島根原子力発電所第2号機 審査資料	
資料番号	NS2-他-067改15
提出年月日	2023年2月14日

島根原子力発電所第2号機

工事計画認可申請（補正）に係る論点整理について

工事計画認可申請（補正）に係る論点整理について

図1 ドライウェル水位計の配置図

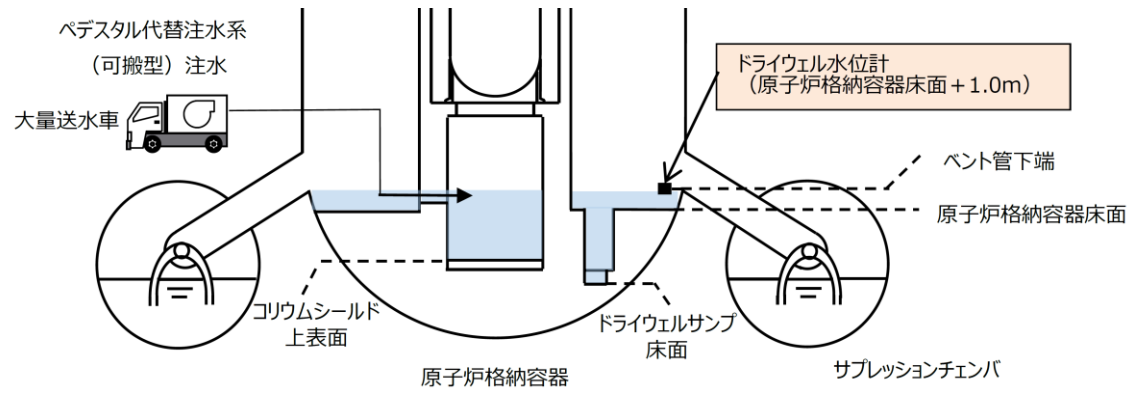
- 原子炉格納容器床面及びベント管の施工誤差を踏まえ、ドライウェル水位計（原子炉格納容器床面 + 1.0m）の設置高さを原子炉格納容器床面 + 0.9mに変更する。
- 当該水位計は、原子炉格納容器への外部注水の持ち込みを抑制するため、ペDESTAL代替注水系（可搬型）による注水停止の判断を目的にベント管下端高さへの設置を計画していたが、ベント管等の構造物には施工誤差があるため、ベント管下端高さは必ずしも原子炉格納容器床面 + 1.0mではない。**（ベント管8本の下端高さを測定した結果、最も低い箇所で原子炉格納容器床面 + 約0.93m）**
- 原子炉格納容器床面 + 1.0mより低いベント管下端からサプレッションチェンバへ水が流れ込むと検出点まで水位が上昇せず検知ができないため、有効性評価に影響ないことを確認し、確実に検知できる設置高さに変更する。
- **具体的に変更する設置高さは、ベント管下端の最も低い高さ（原子炉格納容器床面 + 約0.93m）より下で、かつ、計器誤差（±10mm）等を考慮して原子炉格納容器床面 + 0.9mとする。**

変更前	変更後
名称	ドライウェル水位	変更なし
個数	3	変更なし
計測範囲	+1.0m* -1.0m* -3.0m*	+0.9m* 変更なし 変更なし

図2 ペダスタル/ドライウェル水位と注水流量の推移

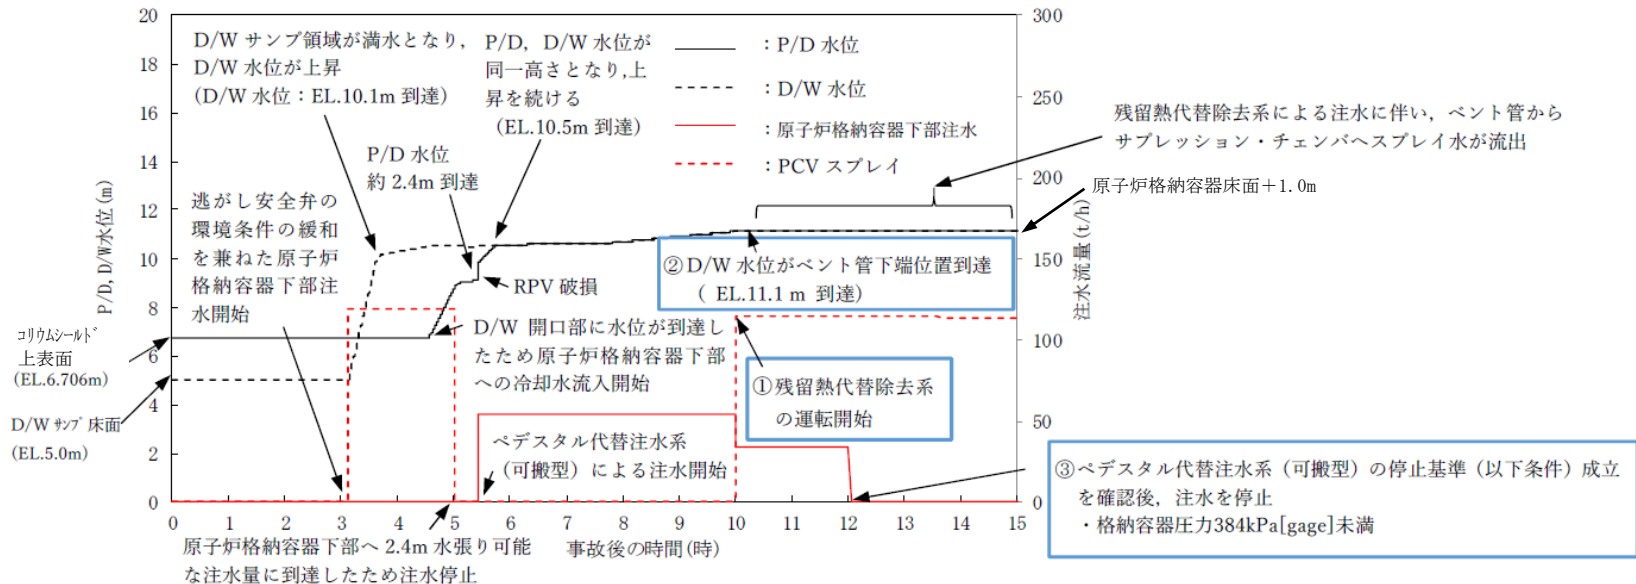
- 有効性評価の格納容器破損モード「溶融炉心・コンクリート相互作用」で想定される事故シーケンスにおいて、原子炉圧力容器破損後のペダスタル代替注水系（可搬型）によるペダスタル注水の停止手順として以下①～③の基準がすべて成立したことをもって実施することとしている。
 - ① 残留熱代替除去系運転による格納容器除熱の確認
 - ② ドライウェル水位がベント管下端位置に到達
 - ③ 格納容器圧力384kPa[gage]未満
- ①～③すべての条件が成立するのは、事象発生12時間後の③が成立するタイミングであり、②の基準となる水位を「原子炉格納容器床面 + 0.9m」に引き下げた場合も、有効性評価の解析への影響はないことを確認した。

図1 保管場所及び屋外アクセスルート図

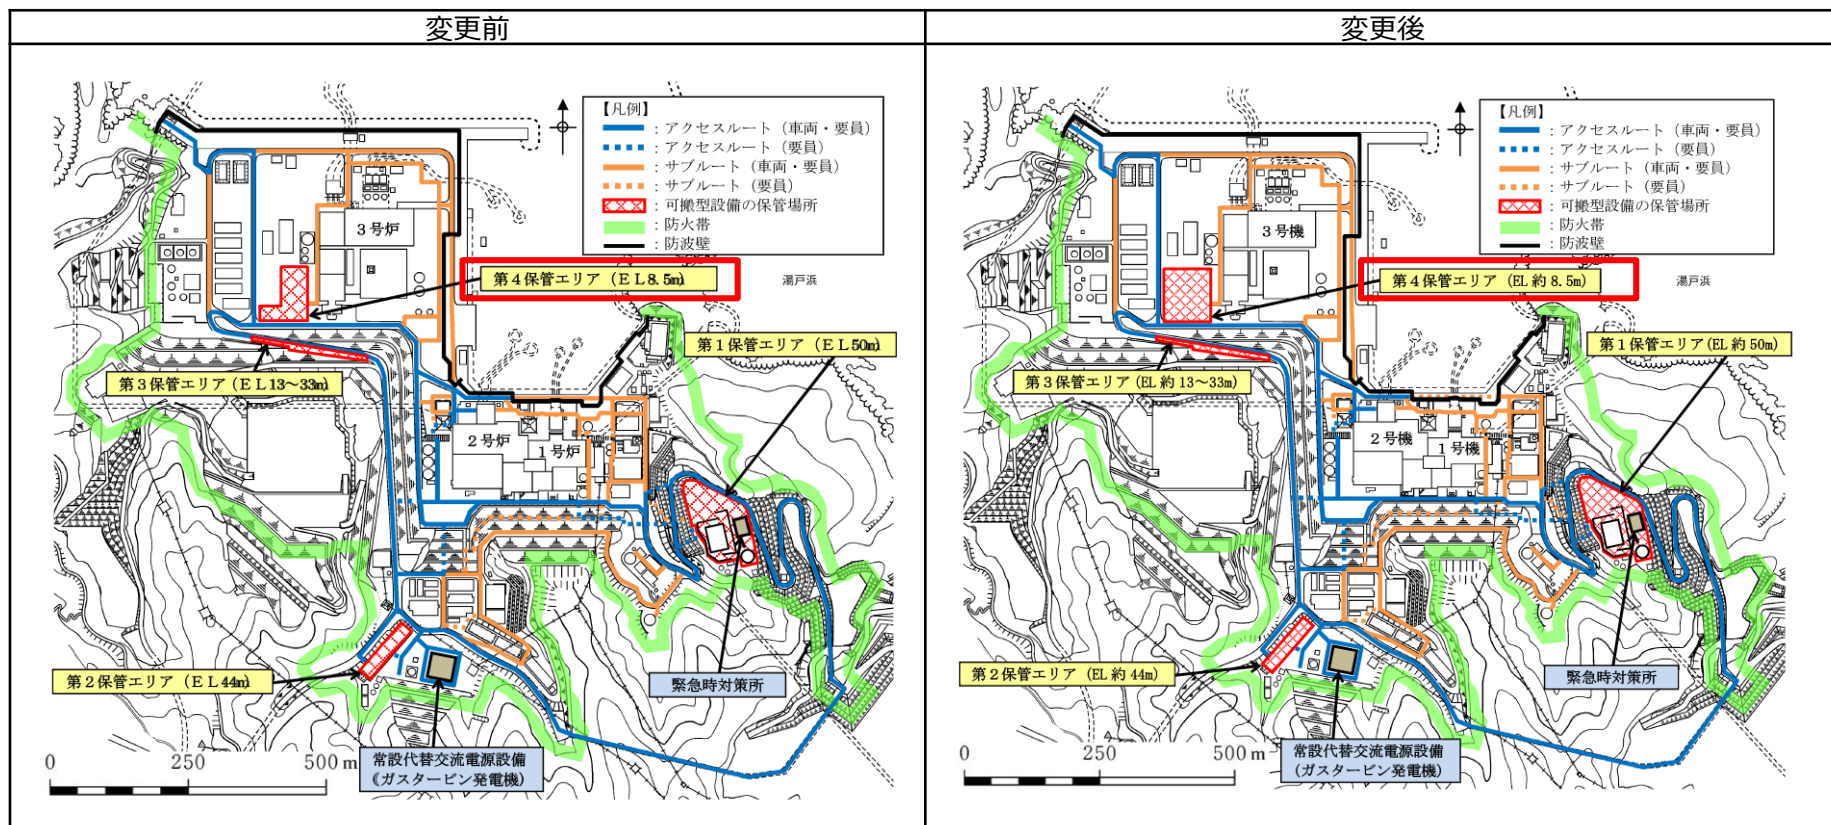
- 変更前の第4 保管エリアにおいて、埋戻土上に配置する予備及び自主対策設備が可搬型重大事故等対処設備に近接していることから、離隔距離の更なる裕度確保を目的に、第4 保管エリアの拡張を行い、当該拡張部に一部の予備及び自主対策設備を配置することとした。
- 第4 保管エリアに対する被害要因（周辺建造物の倒壊及び損壊、地盤支持力の不足）について影響評価を行い、重大事故等対応の作業成立性に影響がないかを確認する。

- 第4 保管エリア周辺には、倒壊及び損壊により影響を及ぼすおそれのある構造物、タンク等が存在しないことを確認した。
- 保管エリアには一部埋戻土が存在するが、作業成立性上期待している可搬型重大事故等対処設備は全て岩盤上に配置することから、重大事故等対応の作業成立性に影響はないことを確認した。また、拡張部は埋戻土であるが、一部の予備及び自主対策設備は、可搬型重大事故等対処設備、アクセスルート、岩盤部に対して十分な離隔距離の確保が可能であることから、重大事故等対応の作業成立性に影響はないことを確認した。
- 図2に示すとおり可搬型重大事故等対処設備等の配置変更及び数量変更を行ったが、以下の理由により重大事故等対応における作業時間への影響はない。なお、以下に示す①～⑥は、図2の①～⑥に対応しており、主な配置変更及び数量変更を行った箇所を示している。

図2 第4保管エリアにおける可搬型設備の配置

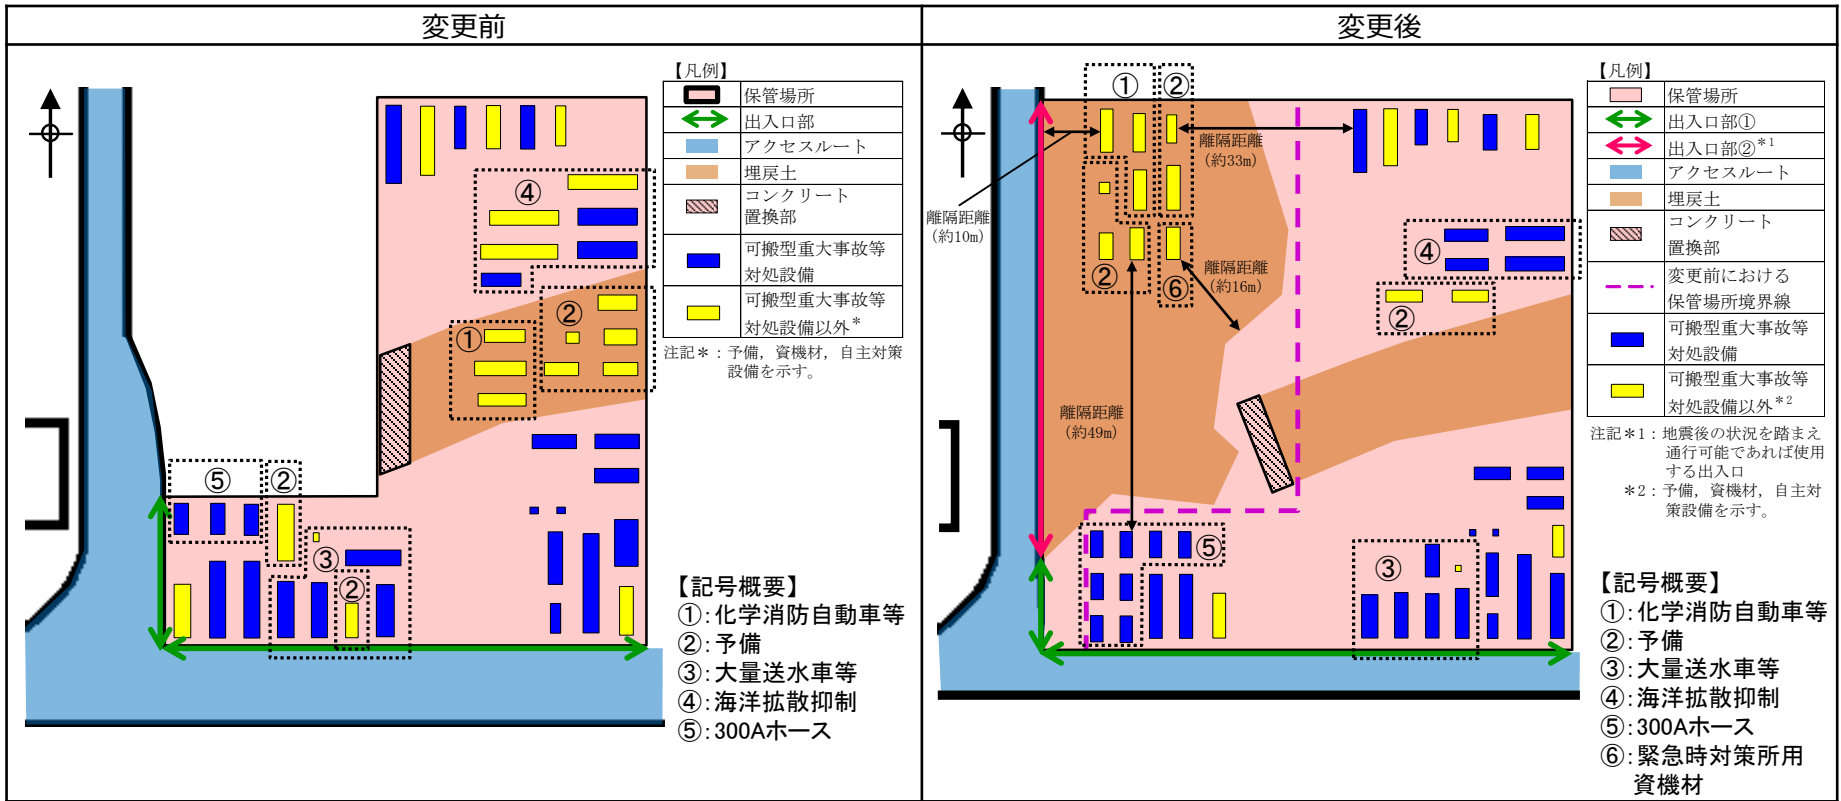
- ①化学消防自動車等：自主対策設備であり、重大事故等対応における作業の成立性上影響はない。
- ②予備：タンクローリ等の予備であり、重大事故等対応における作業の成立性上影響はない。
- ③大量送水車等：作業時間の設定は実績時間に対して余裕をもって設定しており、設置位置の変更による移動距離の増加は約60mと短距離であることから、移動時間への影響はない。

- ④海洋拡散抑制：コンテナの保管方法を車両積載に変更。車両積載作業が不要となり、作業時間の増加はない。
- ⑤300Aホース：自主対策設備分のホース等の保管及びコンテナ内配置間隔の拡大に伴う数量変更であり、作業時間の増加はない。
- ⑥緊急時対策所用資機材：予備である緊急時対策所用発電機等の設置に必要な資機材の増加であり、重大事故等対応における作業の成立性上影響はない。

(備考) 変更前の第4保管エリア西側の通路は、第4保管エリア西側の建物（10号倉庫）位置を基準に10号倉庫の倒壊影響範囲を考慮して通路を東側に拡張して必要な道路幅を確保していたが、第4保管エリア形状変更に伴う現地調査の際に、10号倉庫の位置が図と現場で相違しており、実際より西側にあることが判明したため、変更後は、10号倉庫を西側に移動するよう修正を行い、倒壊影響範囲を考慮しても通路も拡張する必要がなくなったことから、通路幅及び第4保管エリア西側境界を修正した。また、第4保管エリア南側の通路幅についても、西側の通路と比べ広く記載されていたため、修正を行った。

図1 放射性物質吸着材による海洋への放射性物質の拡散抑制 設置位置図

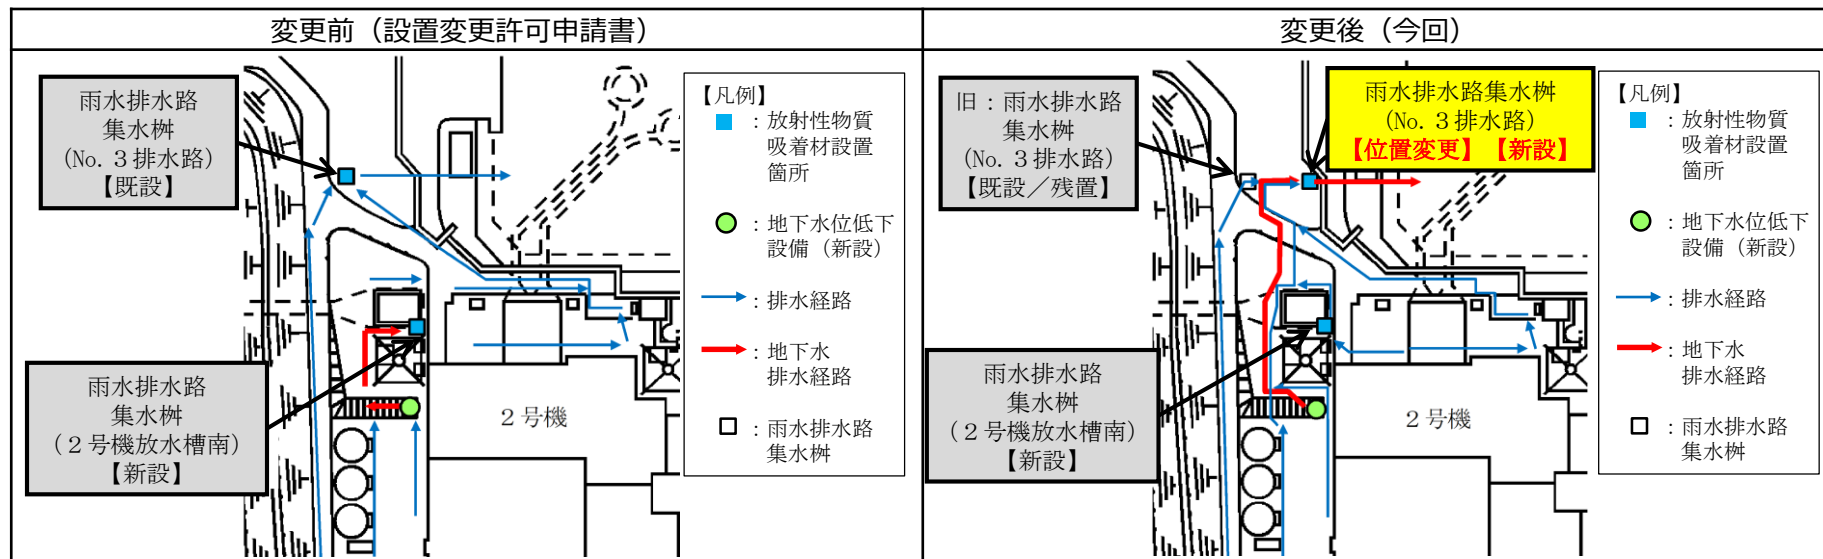
- 地下水位低下設備は、汲み上げた地下水を敷地内の屋外排水路を通じて海に排水するが、地震により敷地内の屋外排水路が損傷し、地下水が地表面に溢れ出した場合においても耐震性を有する集水枵に流下することで海への排水経路を確保する設計としている。
- 地下水位低下設備で汲み上げた地下水を確実に海に排水するために、図1の変更後（今回）に示すとおり「旧：雨水排水路集水枵（No. 3排水路）」の下流側に耐震性を有する「雨水排水路集水枵（No. 3排水路）」を新設することから、放射性物質吸着材の設置箇所を新設する「雨水排水路集水枵（No. 3排水路）」に位置を変更する*1。
- 放射性吸着材の設置箇所の変更により、重大事故等対応の作業成立性に影響がないかを確認する。

- 雨水排水路集水枵（No. 3排水路）の設置位置の変更による移動時間の増加はなく、放射性物質吸着材の重量増加もないことから、放射性物質吸着材の設置作業時間に変更がないことを確認した*2。
- *1：放射性物質吸着材（雨水排水路集水枵（No. 3排水路））の設置位置は変更になるが、設置箇所の名称「雨水排水路集水枵（No. 3排水路）」は現状のままとする。
- *2：設置位置の変更による移動距離の増加は約40mであり、車両での移動であることから移動時間への影響はない。また、設置作業時間は実績時間に対して余裕をもって設定していることから影響はない。

図2 放射性物質吸着材による海洋への放射性物質の拡散抑制 設置位置図（第1036回審査会合時との比較）

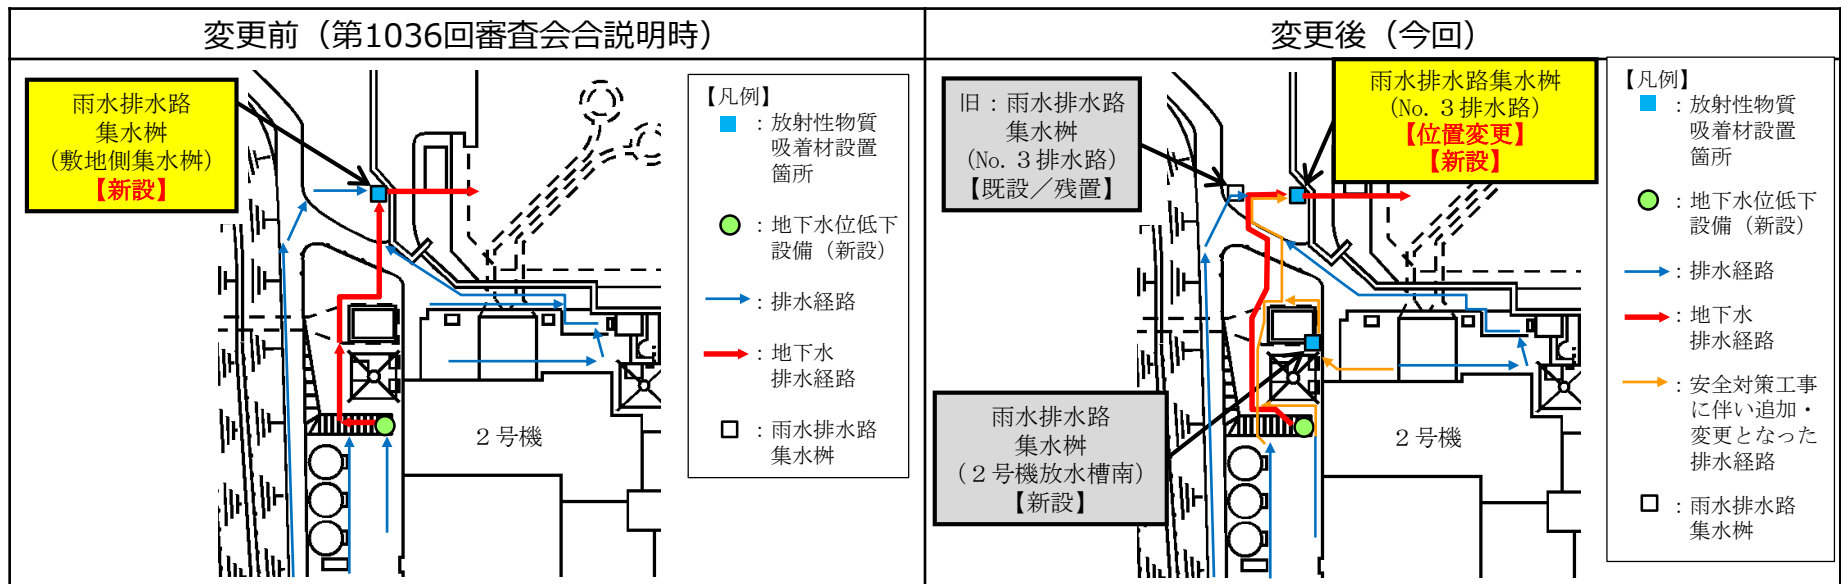
- 第1036回審査会合（2022年3月29日）においては、放射性物質吸着材の設置箇所のうち雨水排水路集水柵2箇所を1箇所に集約することとしていたが、**海洋への放射性物質の拡散をより抑制するために**、雨水排水路集水柵（2号機放水槽南）を放射性物質吸着材の設置箇所として再設定し、設置箇所の集約を取り止めた。**また、2号機取水槽及び2号機放水槽周辺における安全対策工事に伴い、図2のとおり排水経路を見直した。**
- 本変更に伴い雨水排水路集水柵の寸法変更を行い、放射性物質吸着材の重量を見直したが、当該重量は雨水排水路集水柵に設置可能な量でかつ放水によって生じた汚染水が排水可能な形状の体積と密度を基に設計しているため、吸着材重量の設計として妥当である。
- 放射性物質吸着材設置箇所の集約取り止めに伴い設置変更許可申請書に示す設置箇所数に戻すことから、放射性物質吸着材設置作業時間の変更はない。

図1 除じん系ポンプ及び配管の移設に伴う変更概要図

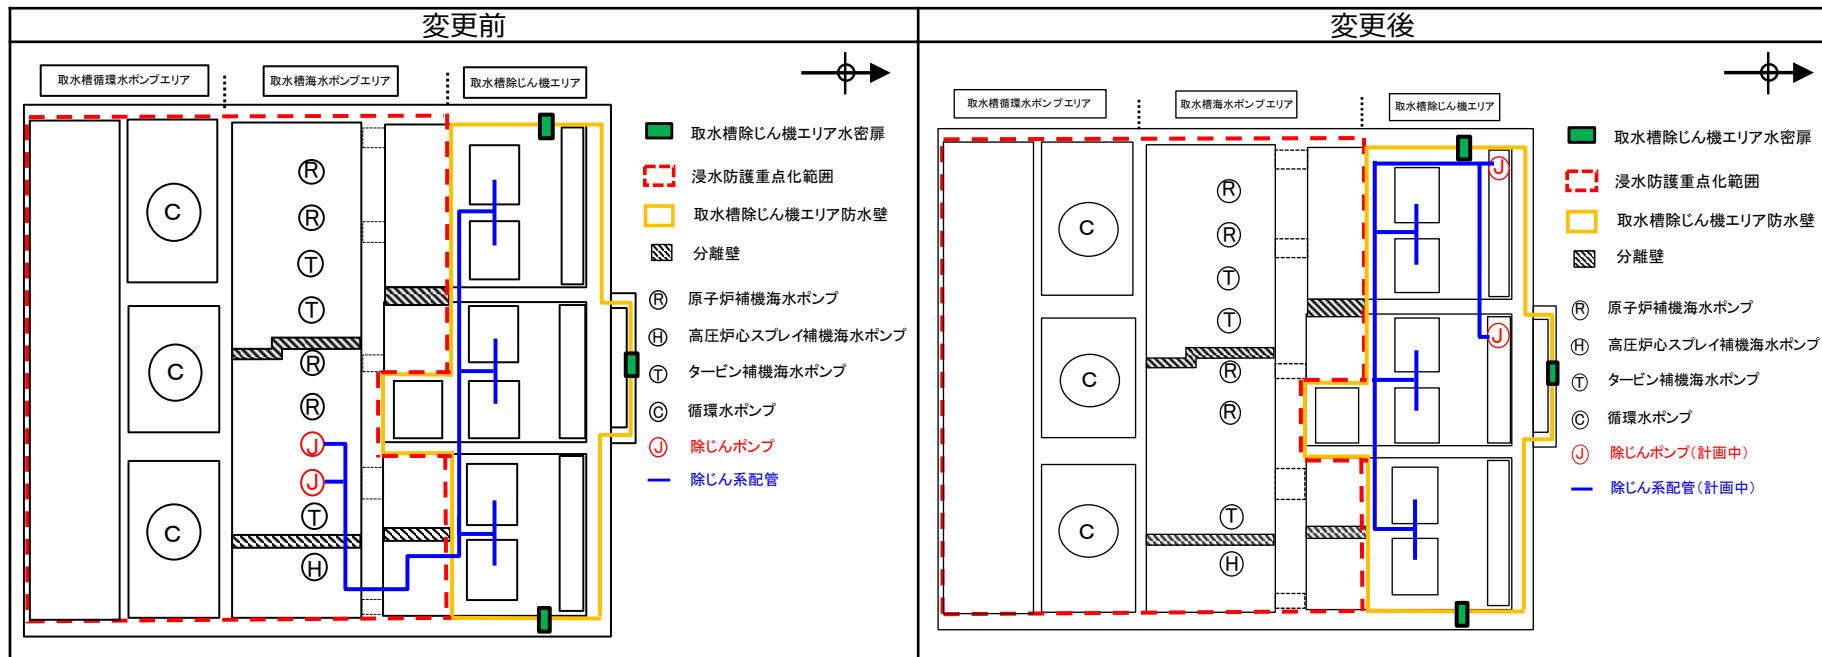
- 耐津波設計において、浸水防護重点化範囲*¹内に設置する海域と接続する低耐震クラスの機器については、浸水防止設備（Sクラス）として地震力に対してバウンダリ機能を保持し、津波を流入させない設計としている。
- 津波流入防止の観点から、浸水防護重点化範囲内に海域と接続する機器を設置しない方が耐津波設計上の安全性が向上する。
- 除じん系ポンプ及び配管*²は、浸水防護重点化範囲である取水槽海水ポンプエリアに設置しており、浸水防止設備として津波を流入させない設計としていたが、設計進捗により浸水防護重点範囲外である取水槽除じん機エリアへ移設することとした（次頁参照）ため、移設に伴う影響を評価する。

- 除じん系ポンプ及び配管は、浸水防護重点化範囲外へ移設され、浸水防止設備の対象外となることから、津波設計へ与える影響はないことを確認した。なお、移設に伴い発生する開口部（ポンプ取水部及び配管貫通部）については、周囲の断面性能と同様になるようにコンクリートで閉塞する。
